銘板、使用說明書的記載事項之變更通知

EB3 系列 隔離柵元件、蜂鳴器元件(本質安全防爆構造)

茲因EB3系列 本質安全防爆構造隔離柵的銘板表記及使用說明書的表記有所變更，特此通知。

(1) EB3C 型 繼電器隔離柵

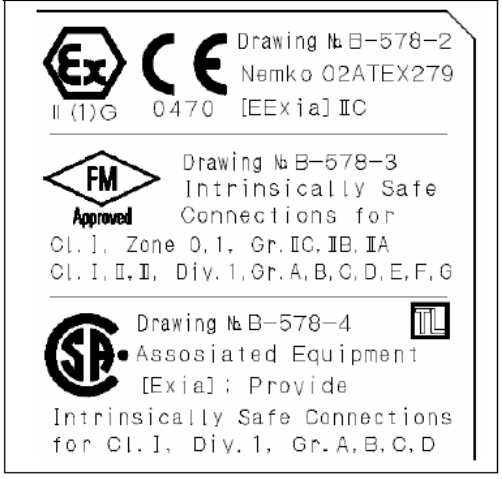
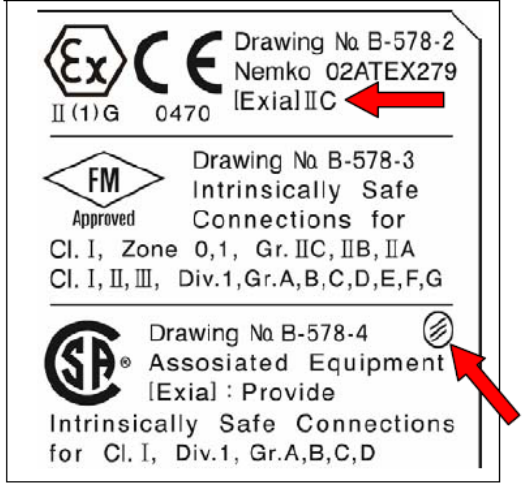
＜表記內容變更處＞

・[EExia] II C →[Exia] II C

・變更CSA 所認定的印刷工廠的標誌（印刷工廠之變更）

※ 使用說明書的表記也跟上圖一樣，變更防爆記號。

(2) EB3N 型　繼電器安全隔離柵

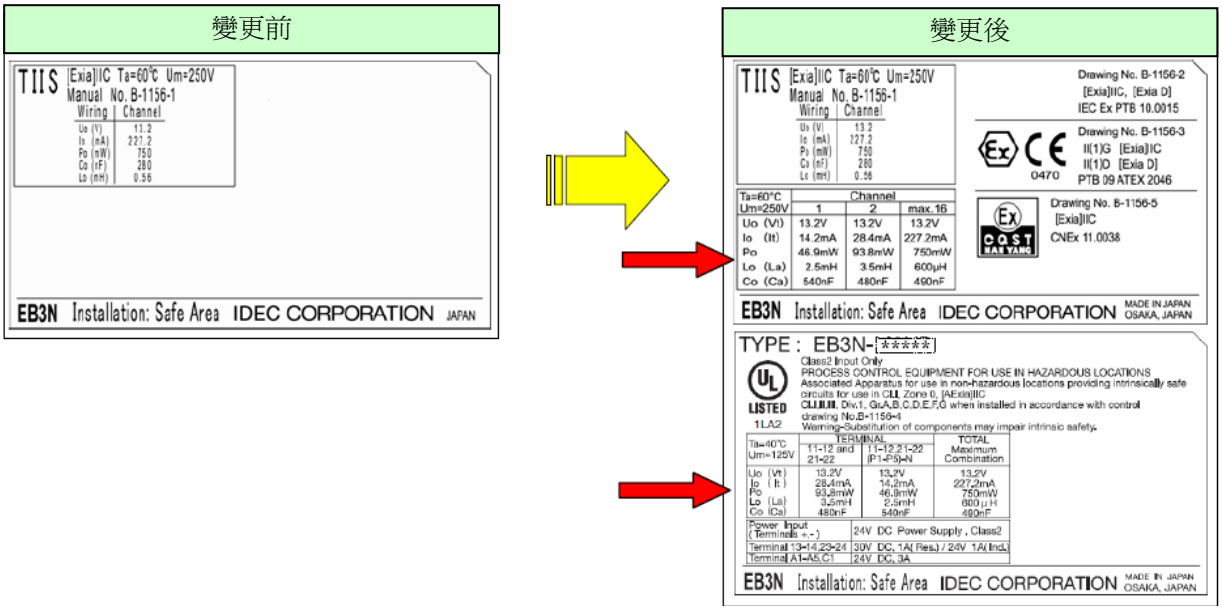
<表記內容變更處>

・追加關於 IEC-Ex、ATEX、CQST 的表記

・追加 UL 相關的表記銘板(貼在盒子的對面)

※ 使用說明書的表記也如同上圖，變更防爆記號，且追記經追加後所取得的認證相關的標記內容。

(3) EB3L 型　指示燈隔離柵

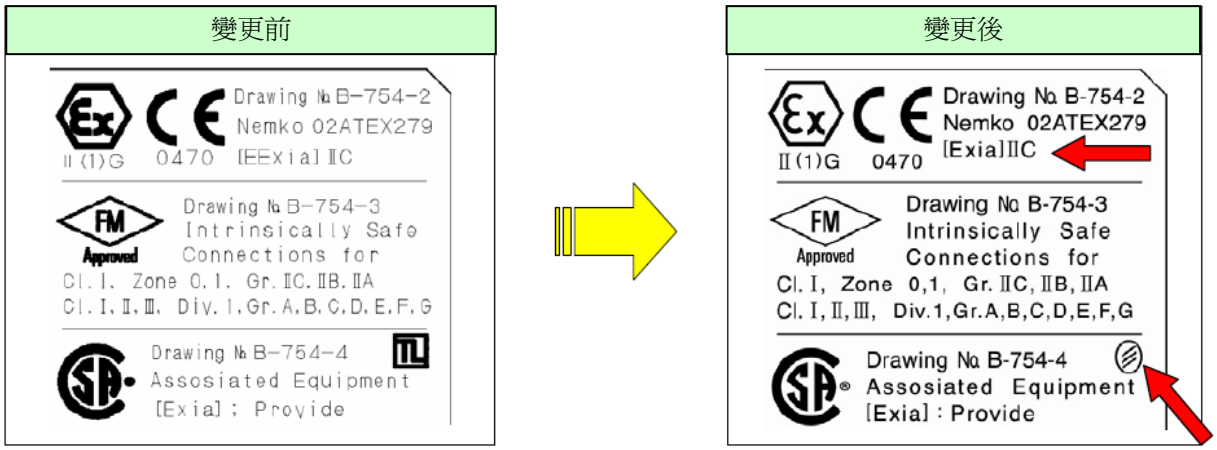
<表記內容變更處>

・[EExia] II C → [Exia] II C

・變更CSA 所認定的印刷工廠的標誌（印刷工廠之變更）

※ 使用說明書的表記也跟上圖一樣，變更防爆記號。

(4) EB3P-Z 型 蜂鳴器元件

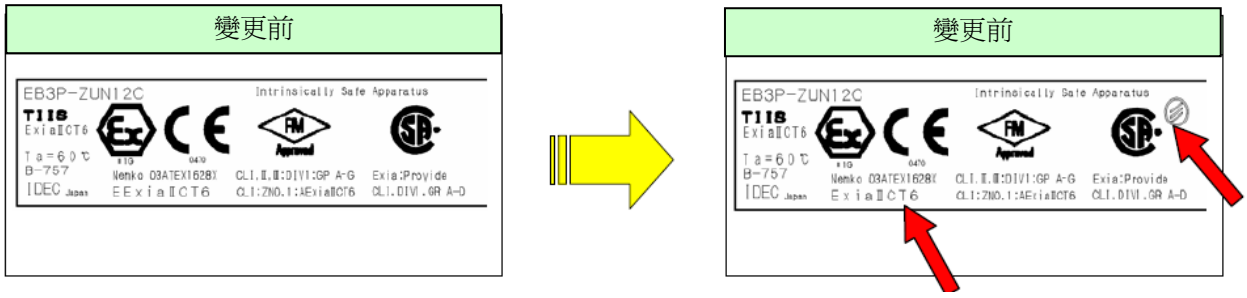
＜表記內容變更處＞

・EExia Ⅱ CT6 → Exia Ⅱ CT6

・追加CSA 所認定的印刷工廠的標誌

※ 使用說明書的表記也跟上圖一樣，變更防爆記號。

(5) EB3S 型 感測器隔離柵

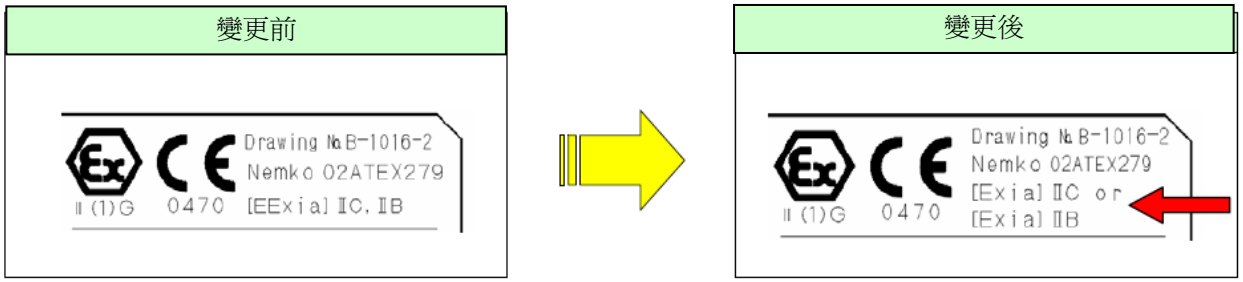
＜表記內容變更處＞

・[EExia] Ⅱ C, Ⅱ B → [Exia] Ⅱ C or [Exia] Ⅱ B

※ 使用說明書的表記也跟上圖一樣，變更防爆記號。
